## STANOVISKO

*k navrhovanej činnosti/stavbe „Studňa D (HGL3) a studňa PVC (VZ-1)“ vypracované na základe jej odborného posúdenia v súlade s ustanovením § 16a ods. 3 zákona č. 364/2004 Z. z. o vodách a o zmene zákona SNR č. 372/1990 Zb. o priestupkoch v znení neskorších predpisov (vodný zákon) v znení neskorších predpisov*

Výskumný ústav vodného hospodárstva Bratislava na základe odborného posúdenia navrhovanej činnosti/stavby „*Studňa D (HGL3) a studňa PVC (VZ-1)*“ poskytuje nasledovné stanovisko:

Obrázok č. 1 Záujmové územie – dotknuté útvary podzemných vôd

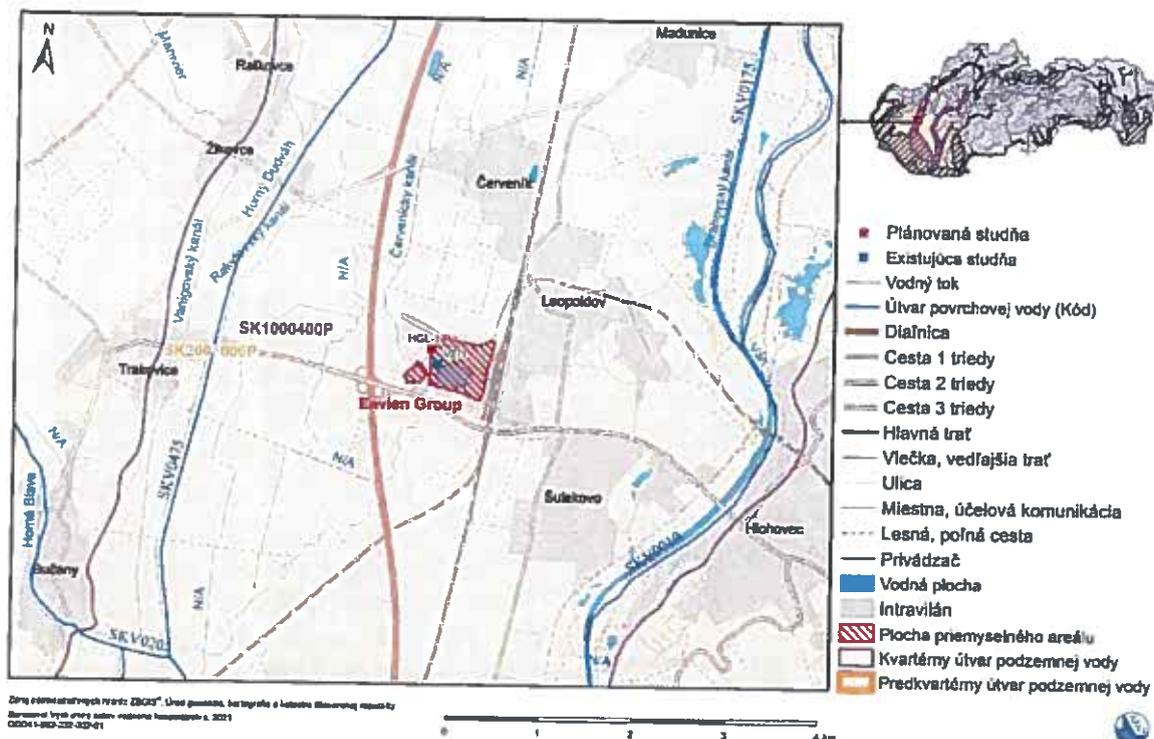
Lokalita navrhovanej činnosti/stavby „*Studňa D (HGL3) a studňa PVC (VZ-1)*“ je situovaná v čiastkovom povodí Váhu. Dotýka sa útvaru podzemnej vody kvartérnych sedimentov SK1000400P Medzizrnové podzemné vody kvartérnych náplavov dolného toku Váhu, Nitra a ich prítokov a útvaru podzemnej vody predkvartérnych hornín SK2001000P Medzizrnové podzemné vody Podunajskej panvy a jej výbežkov (tabuľka č.1 a obrázok č.1).

Útvary povrchovej vody sa v lokalite predmetnej navrhovanej činnosti/stavby nenachádzajú.
